“Idro Baita Adamè”

Relazione tecnico-ambientale

**Redatta dal Comitato per la Difesa del
Parco Regionale dell’Adamello**

Ultimo aggiornamento: 25 luglio 2025

Figura 4 – Formazione ed erosione della barra laterale

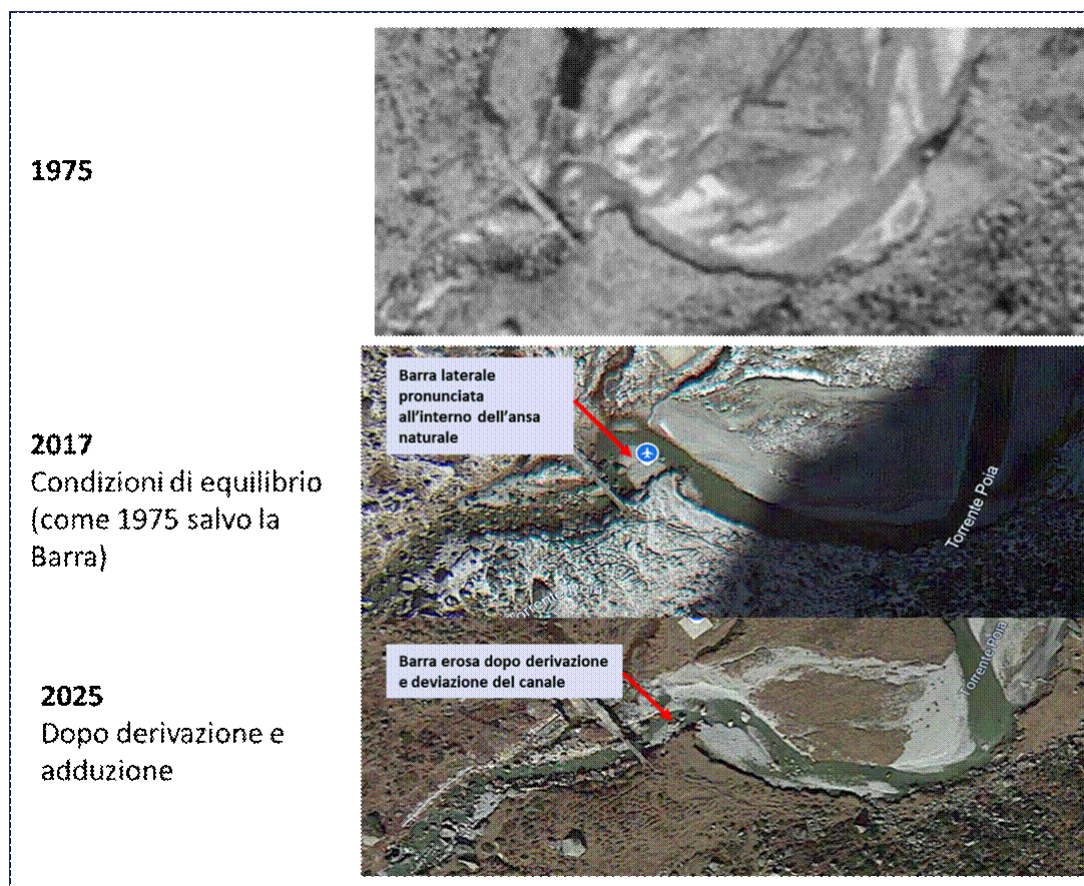
La formazione della barra riscontrata nel 2017 è presumibilmente legata ad un incremento del trasporto solido del torrente dovuto al ritiro del ghiacciaio ed allo scioglimento del permafrost in quota. Questo fenomeno sembra essere confermato anche presso la derivazione ENEL all'imbocco della Valle Adamé in corrispondenza del Rifugio Lissone.

Figura 5 - Possibili conseguenza in caso di spostamento della traversa

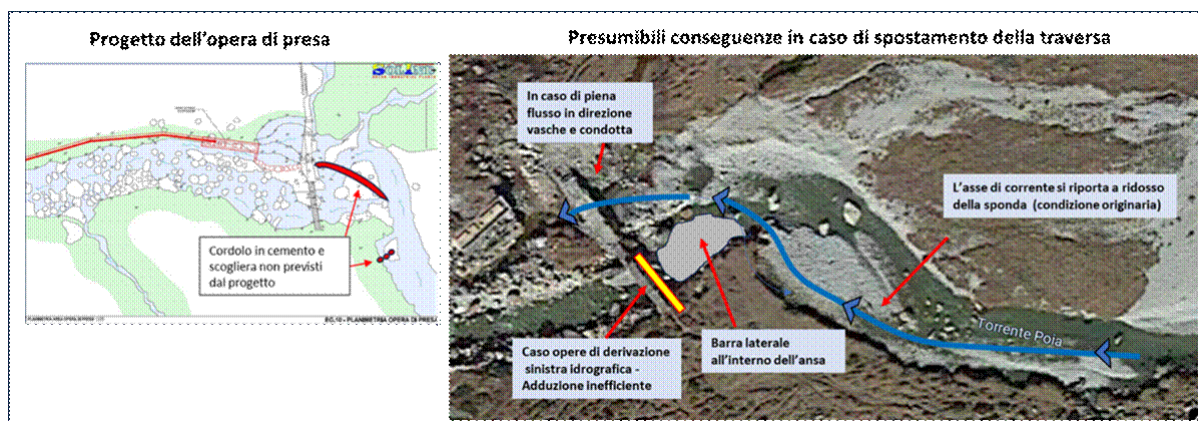
In questo contesto sfavorevole lo spostamento della traversa in sponda sinistra rimodellerebbe la morfologia del torrente, ripristinando tendenzialmente le geometrie precedenti, con erosione lungo la sponda sud e formazione della barra all'interno dell'ansa, con un accumulo ancora più accentuato dovuto al rallentamento del flusso in sponda sinistra (figura 6). Anche l'adduzione alle vasche oltre ad essere tecnicamente complessa, risulterebbe del tutto inefficace.

Un'ulteriore conseguenza della modifica sarebbe quella di uno spostamento del flusso del torrente decisamente in sponda destra mettendo ulteriormente a repentaglio, nel caso di eventi estremi, le vasche ed in particolare la condotta posata precariamente fuori terra.

Figura 8 - Modifiche applicate al progetto originario

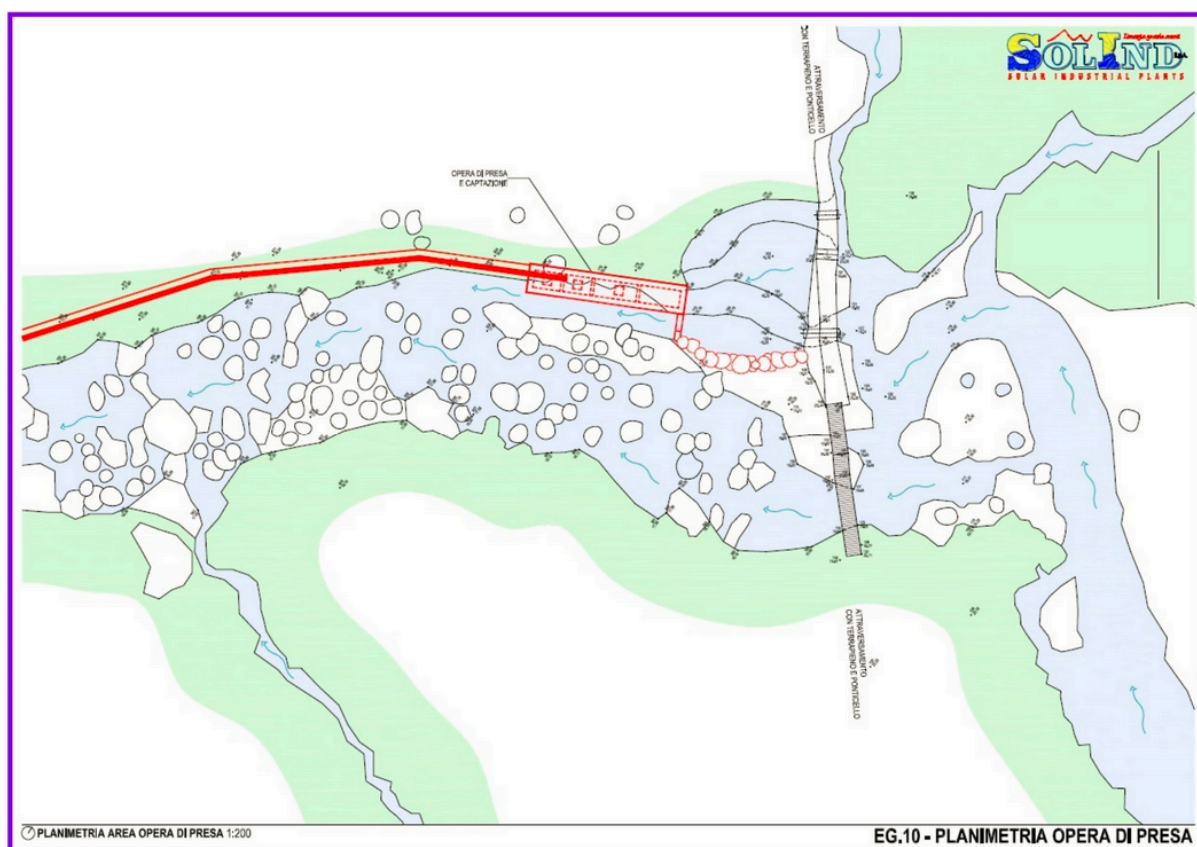
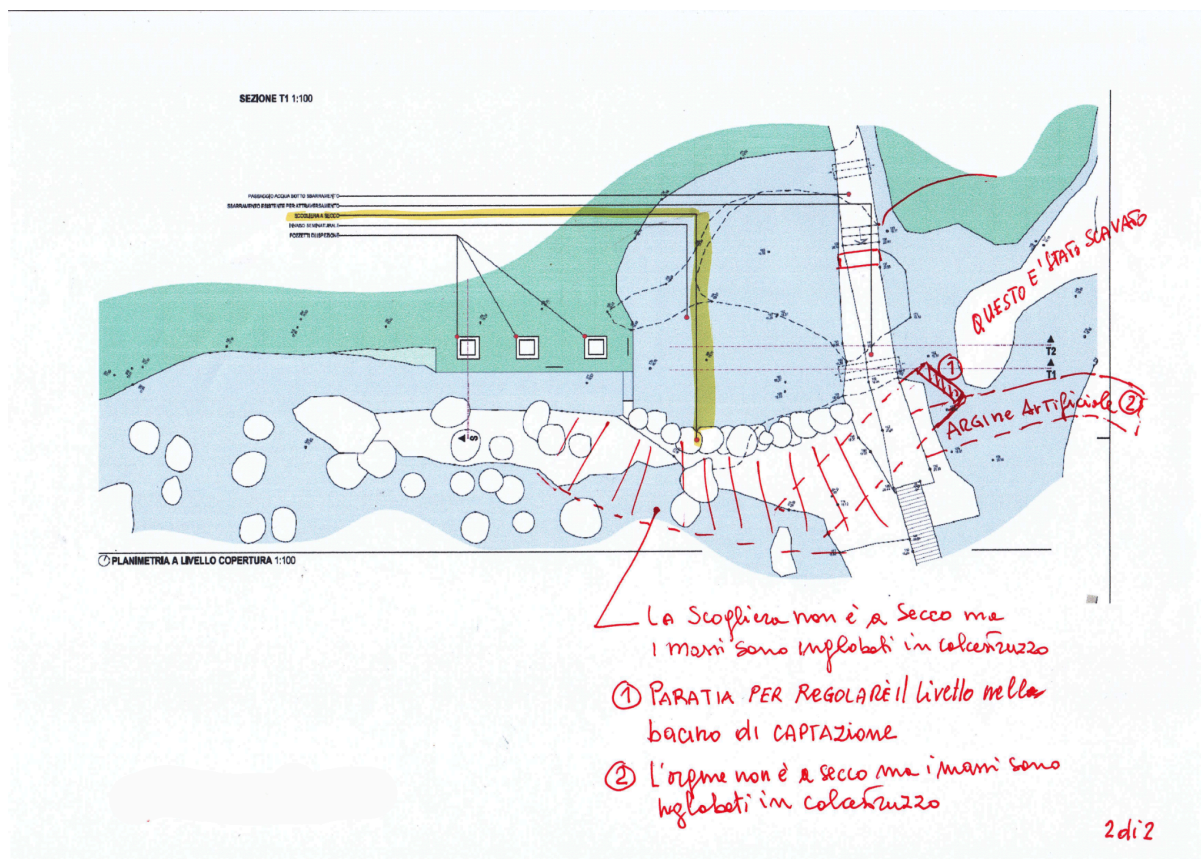
Durante i sopralluoghi è stata rilevata l'**aggiunta di manufatti** non contemplati negli atti (es. arginature, dispositivi ausiliari), attuati presumibilmente senza preventiva richiesta di approvazione.

Si noti come nelle intenzioni iniziali del progetto tutto l'intervento pianificato si estenda **a valle** del ponticello preesistente. Come ben descritto nel paragrafo dedicato agli impatti sulla morfologia fluviale, determinatisi a seguito della realizzazione dell'opera di presa, in corso d'opera si è resa necessaria la costruzione di un muro d'argine in calcestruzzo e massi, collocato **a monte** del ponticello, si suppone con la funzione di direzionare e convogliare il flusso delle acque verso il bacino di raccolta dell'opera di presa.

La figura seguente illustra il dettaglio dell'opera di presa con le modifiche applicate al progetto originario, documentate nel corso dei sopralluoghi.

Figura 9 - Fotografia che riporta le modifiche applicate al progetto originario

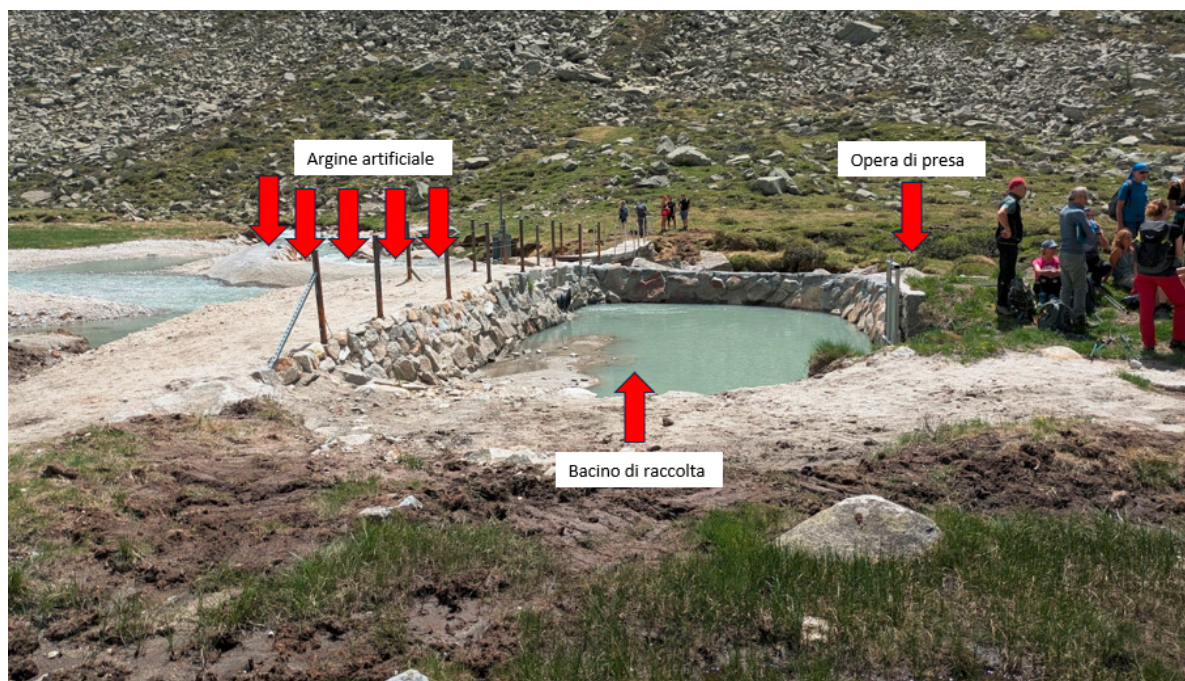
Per una maggiore comprensione dell'entità delle modifiche, vengono proposte alcune fotografie scattate nel corso dei recenti sopralluoghi del 2025.

Foto 13

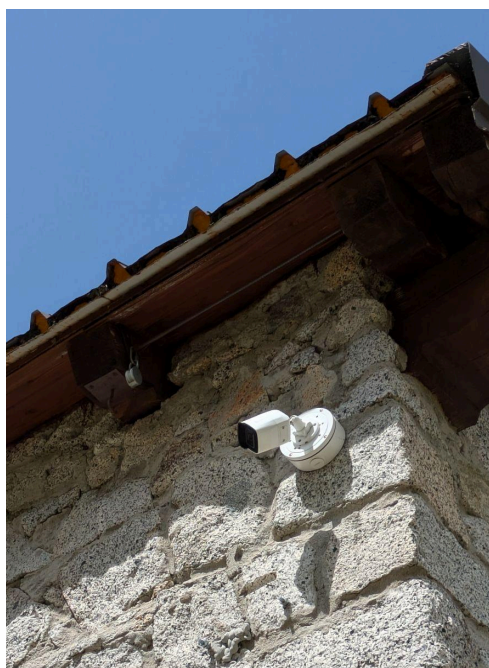
Presenza di telecamere di videosorveglianza con campo di visione non limitata alla proprietà

Figura 13 - Modifica del corso del torrente

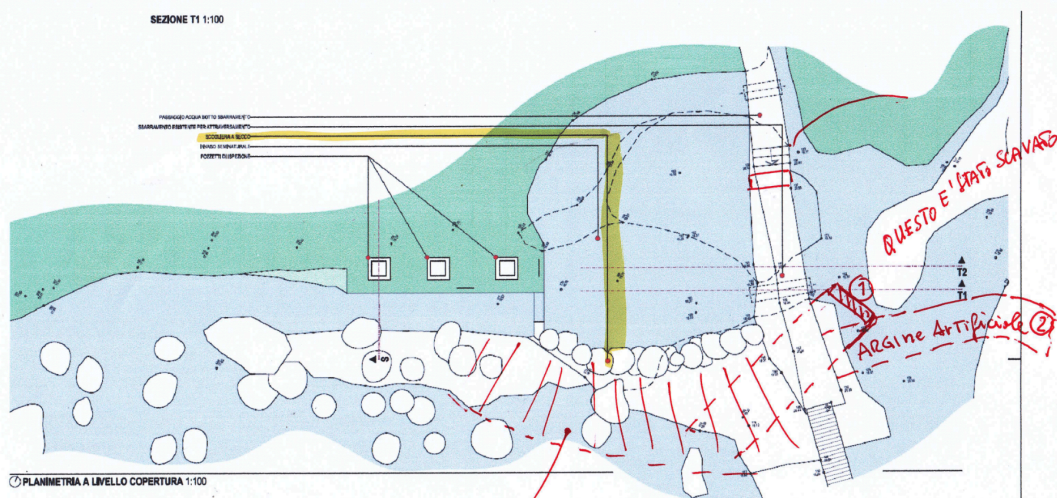
Infine, è stata valutata e monitorata l'incongruenza dei lavori eseguiti con il progetto presentato. Nello specifico, un'area di deposito naturale del torrente è stata scavata per lasciare spazio ad un secondo argine artificiale, mentre è stata aggiunta una paratia per regolare il livello nel bacino di captazione e il corso del torrente è stato deviato per fare spazio ad un bacino di raccolta (Figure 13 e 14).

■ modifica del corso del torrente

① Argine Artificiale per costruire l'invaso
